改善箇所説明図

基準不適合発生箇所

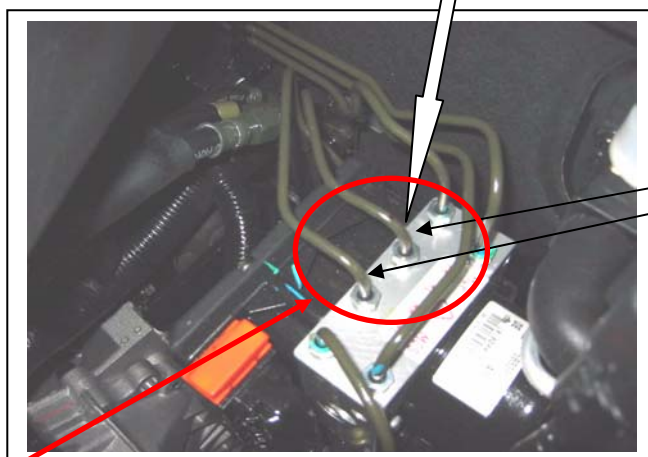
アンチロック・ブレーキ・システム(ABS)の後輪ブレーキパイプを左右誤って取付けたものがある。そのため、ABSを作動させるような制動を行うと、後車輪の制動が左右逆に掛かり、車両の挙動を正しく制御できなくなるおそれがある。

全車両、ABSユニットの配管を点検し、誤ってブレーキパイプが取付けされている場合は正しく取付ける。

識別：ABS ブレーキパイプ1本に黄色ペイントを塗布する。
